СЕРВИСНЫЙ БЮЛЛЕТЕНЬ

Публ. №SB16-020
(Регистрационный номер FHI B2016-013, 027)
Сервисный департамент

Тема:	Детали для устранения проблемы шума исходящего от опоры стойки
Затронутые категории функции и системы в руководстве по обслуживанию	Подвеска > ПЕРЕДНЯЯ ПОДВЕСКА > Передняя стойка
Наименования затронутых деталей в Subaru Fast:	STRUT MOUNT-FRONT (Опора передней стойки)
Вступление	В настоящем сервисном бюллетене приводится информация о введении на рынках сбыта деталей опоры стойки, предназначенных для снижения уровня шума.

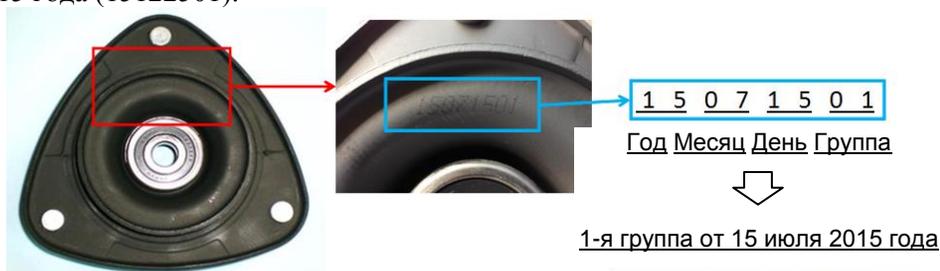
Шум исходящий от опор стоек.	При низком усилии захвата подшипника может возникать шум от опор стоек при повороте рулевого колеса на низкой скорости.
------------------------------	---

Номер детали остался без изменений. Мы просим Вас проверить производственный номер.

Для оценки используйте следующие данные. Меры по устранению проблемы введены, начиная с 25 декабря 2015 года (15122501).
